## <申請の概要>

- 海外メーカーの原子力事業撤退リスクを踏まえ、3号炉のタービン動補助給水ポンプを海外メーカー製から国内メーカー製のものに取り替える。
- これに伴い、タービン動補助給水ポンプの蒸気加減弁の設計を変更し、重大事故等発生時のタービン動補助給水ポンプの起動手順を変更する。

## <主な審査内容>

図2 タービン動補助給水ポンプ概要図

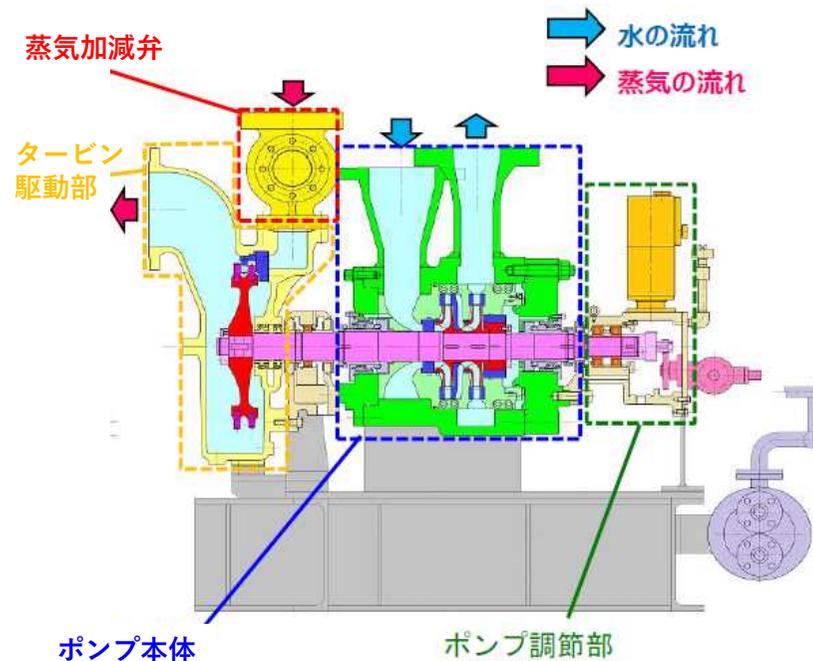
- 全電源喪失時に蒸気加減弁が閉となる設計から、開状態が維持される設計に変更する。
- 変更前は、全電源喪失時にタービン動補助給水ポンプを起動する際、現場で蒸気加減弁の人力による操作を行う必要があったが、変更後はこれを不要とする。

- 第45条及び第46条並びに重大事故等防止技術的能力基準1.2及び1.3関係（重大事故等対処設備及び手順等）  
全電源喪失時のタービン動補助給水ポンプの起動手順について、変更前は約28分で実施するとしていたが、変更後は、現場での蒸気加減弁の人力による操作が不要となることから、約26分で実施するとしていることを確認。
